# Express5800/320Fc-MR ユーザーズガイド正誤表

856-126614-002- A

説明書名 : Express5800/320Fc-MR ユーザーズガイド (856-126614-001- A 初版)

## 画面イメージ

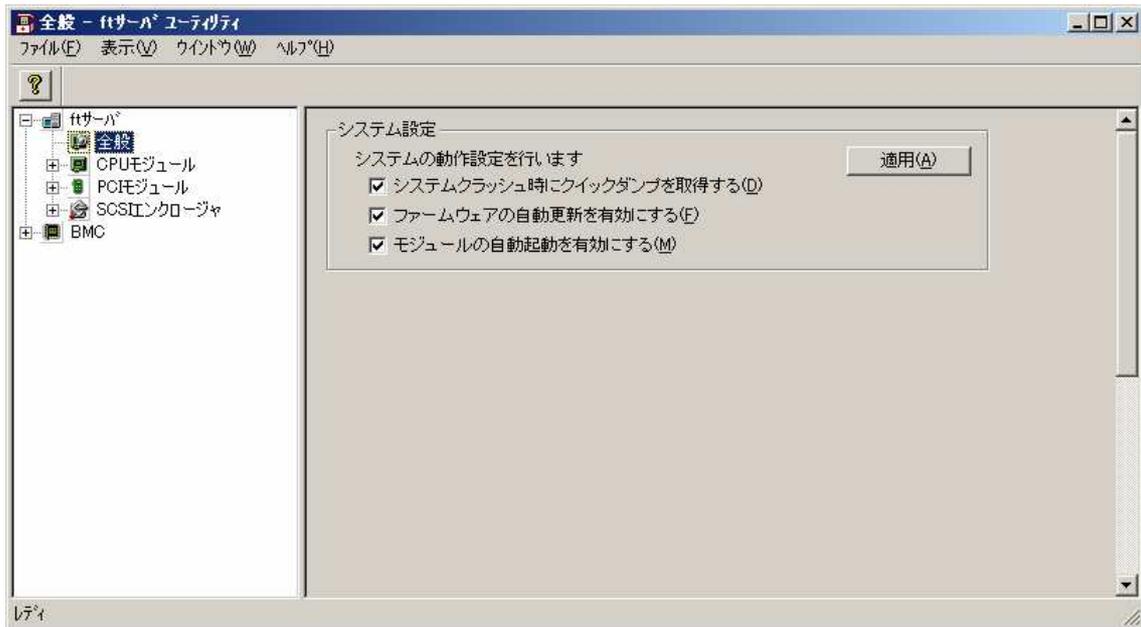
ページ	位置	区分	正誤内容	
3-31	手順2の画面イ メージ	C	誤	(ft サーバユーティリティの画面イメージ)
			正	本正誤表5ページの画面イメージ に置き換え

ページ	位置	区分	正誤内容	
5-8	手順7の[ヒント]	A	誤	-
			正	ユーザ、グループの作成では半角スペースは使用できません。 [User and Group creation]では、半角スペースは入力しないでください。 本装置でサポートするアプリケーションは NEC ESM PRO Agent および Express Report Service です。 アプリケーションの選択では、上記以外の項目は選択しないでください。 その他のアプリケーションを選択しても、インストールはおこなわれません。
5-55	画面イメージ	C	誤	(ft サーバユーティリティの画面イメージ)
			正	本正誤表5ページの画面イメージ に置き換え
5-58	画面イメージ	C	誤	(ft サーバユーティリティの画面イメージ)
			正	本正誤表5ページの画面イメージ に置き換え
5-61	画面イメージ	C	誤	(ft サーバユーティリティの画面イメージ)
			正	本正誤表5ページの画面イメージ に置き換え

ページ	位置	区分	正誤内容	
5-65	手順4の画面イメージ	C	誤	(ft サーバユーティリティの画面イメージ)
			正	本正誤表5ページの画面イメージ に置き換え
5-66	手順7	C	誤	7. 1つのCPUモジュールのBIOSの更新が完了したら、[ファームウェア]の[切り替え]をクリックする。
			正	7. 1つのCPUモジュールのBIOSの更新が完了したら、[ボード]の[切り替え]をクリックする。
5-69	画面イメージ	C	誤	(ft サーバユーティリティの画面イメージ)
			正	本正誤表5ページの画面イメージ に置き換え
5-70	ページすべて	D	誤	-
			正	(5-70 ページ削除)
5-71	ページすべて	D	誤	-
			正	(5-71 ページ削除)
5-72	ページすべて	D	誤	-
			正	(5-72 ページ削除)
5-74	画面イメージ	C	誤	(ft サーバユーティリティの画面イメージ)
			正	本正誤表6ページの画面イメージ に置き換え
5-76	手順1の画面イメージ	C	誤	(ft サーバユーティリティの画面イメージ)
			正	本正誤表6ページの画面イメージ に置き換え
5-150	システムを分割するには 手順3	A	誤	-
			正	<b>重要</b> Split 処理の途中で、[Abort]ボタンを選択して Active Upgrade の処理を中断しないでください。中断処理に失敗して、二重化できなくなる可能性があります。中断処理に失敗した場合、OS を再起動し中断処理を正常に完了させることで、二重化が可能な状態になります。
5-151	[重要]	A	誤	-
			正	Firewall の設定が適切でない場合、Split 処理に失敗する可能性があります。Split 処理が失敗した場合、[Abort]ボタンを押して Active Upgrade を終了させてください。Active Upgrade 終了後、自動的に二重化処理が実行されますので、二重化処理完了後、Firewall の設定を確認し、再度、Active Upgrade を実施してください。
5-153	ページ中央部 [ヒント]の下	A	誤	-

ページ	位置	区分	正誤内容	
8-12	手順1のftサーバユーティリティの場合の画面イメージ	C	誤	(ftサーバユーティリティの画面イメージ)
			正	本正誤表5ページの画面イメージ に置き換え
8-29	オプションPCIボードと取り付けスロット一覧 N8804-002 備考	A	誤	
			正	CPU/IO モジュール 0,1 それぞれの同一スロットに、同じボードを必ず搭載すること。 N8804-005 または N8803-034 を取り付けられているときは最大1枚まで。
8-29	オプションPCIボードと取り付けスロット一覧 N8804-003 備考	A	誤	
			正	CPU/IO モジュール 0,1 それぞれの同一スロットに、同じボードを必ず搭載すること。 N8804-005 または N8803-034 を取り付けられているときは最大1枚まで。
8-29	オプションPCIボードと取り付けスロット一覧 N8804-005 備考	A	誤	
			正	最大1枚まで。 CPU/IO モジュール 0,1 それぞれの同一スロットに、同じボードを必ず搭載すること。 他のボードと合わせて2枚まで搭載可能。但し、N8804-005 と N8803-034 の混在は不可。
8-29	オプションPCIボードと取り付けスロット一覧 N8803-032 備考	A	誤	
			正	最大1枚まで。 CPU/IO モジュール 0,1 それぞれの同一スロットに、同じボードを必ず搭載すること。
8-29	オプションPCIボードと取り付けスロット一覧 N8803-034 備考	A	誤	
			正	最大1枚まで。 CPU/IO モジュール 0, 1 それぞれの同一スロットに、同じボードを必ず搭載すること。 他のボードと合わせて2枚まで搭載可能。但し、N8804-005 と N8803-034 の混在は不可。
